**Overview:** Production error in version 1.0 harnesses; The immobilizer wire (orange/black) is in pin position #4 instead of pin position #5. Although an effort to correct the issue was made, some quantity of harnesses did get shipped before the issue was spotted. We are advising to inspect the harness BLADE connector before attempting to install harness or program the module. This issue is not known to affect the version 2 harnesses, which require no modification.

**MODIFICACIÓN REQUERIDA PARA APLICACIONES A/T, SÓLO CON ARNÉS v 1.0**

## FTI-STP1: Notas de instalación y configuración

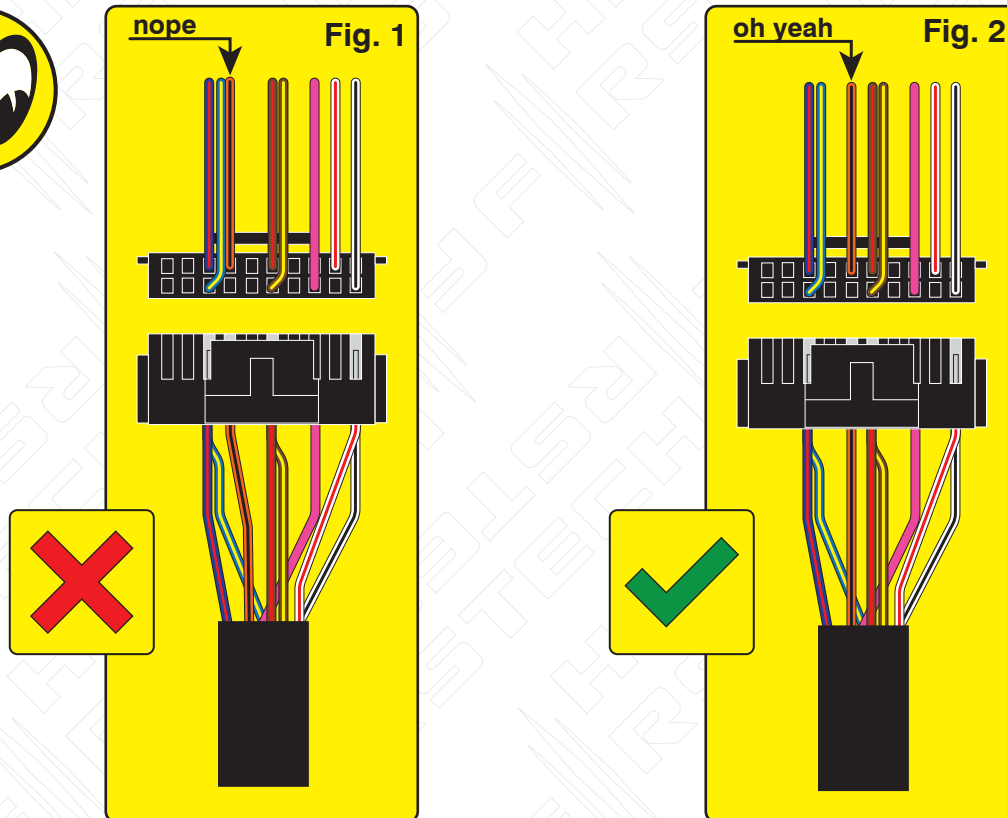
**Correction:** Step 1.) Locate the orange/black wire and confirm whether it is positioned as illustrated in Fig. 1 or Fig. 2. If the wire is as illustrated in Fig.1, proceed with Step 2 through 5 and complete the repair procedure outlined, if the wire is as illustrated in Fig. 2, correction is not necessary, proceed with harness installation and module programming.

**Step 2.)** Using a pick, lightly depress the catch that secures the terminal in the housing then remove the wire and terminal from the housing.

**Step 3.)** Using a fine tip razor or utility knife, insert the blade beneath the terminal catch and raise it slightly, so that it can be reused to secure the terminal when reinserted into the BLADE connector housing.

**Step 4.)** Refer to Fig. 2 for correct position of the orange/black wire (next to brown/red) then reinsert the terminal, pressing lightly until the catch 'snaps' into place, securing the terminal in the connector housing.

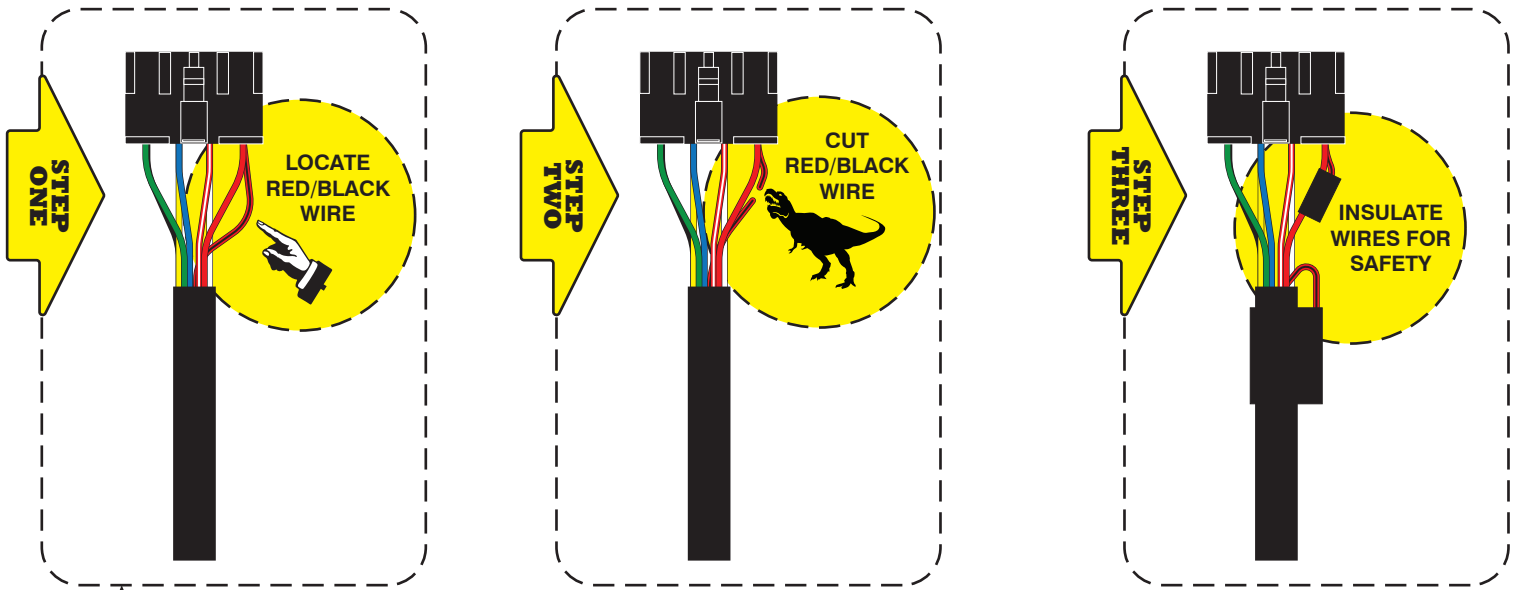
**Problema:** El arnés en T FTI-STP1 ha sido diseñado para ser compatible con A/T (transmisión automática) y M/T (manual), pero debido a un descuido en las primeras ejecuciones de producción, la selección se estableció por defecto en el modo M/T.

El uso de un arnés configurado para una aplicación M/T, en un vehículo equipado con A/T, podría provocar daños en el módulo del vehículo, se recomienda que el arnés vuelva al modo A/T antes de la instalación en vehículos equipados con transmisión automática.

**Corrección:** Localice el cable rojo/negro (+ embrague) proporcionado en el conector CN1 del conjunto del arnés principal. Corte el cable rojo/negro, ya sea al ras del conector CN1 o dejando suficiente cable expuesto para que pueda aislar y asegure los extremos del cable que quedan después del corte. Aísle cada uno de los extremos restantes del cable rojo/negro y asegúrelos para evitar cualquier posibilidad de cortocircuito. Si el cable rojo/negro ya ha sido desconectado, ninguna modificación adicional se requiere para aplicaciones A/T
